# febi 32682

## Pompă de apă

**VERSIUNE VECHĂ****VERSIUNE NOUĂ - febi 32682**

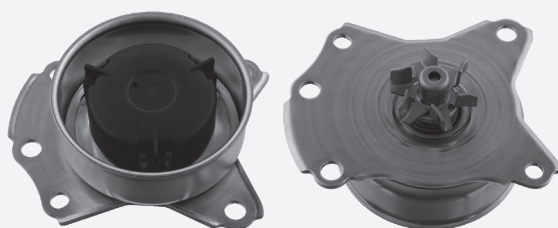
Scurgeri la pompa de apă.

Pompa de apă montată de producătorul mașinii poate avea scurgeri datorită construcției din tablă ștanțată. Acest mod constructiv poate duce în cazuri extreme la distrugerea motorului.

febi recomandă folosirea pompei de apă cu numărul de referință 32682. Această versiune modificată a pompei de apă este fabricată din aluminiu, prin procedeul de turnare sub presiune, lucru care sporește semnificativ rezistența pompei și previne scurgerile. În plus, febi livrează pompa de apă 32682 împreună cu garnitura necesară și setul de șuruburi potrivite.

La montarea noii versiuni febi 32682, vă rugăm să folosiți șuruburile livrate împreună cu pompa de apă. Momentul de torsiune al șuruburilor este de 28 nM. Se va ține permanent cont de specificațiile producătorilor sus menționați!
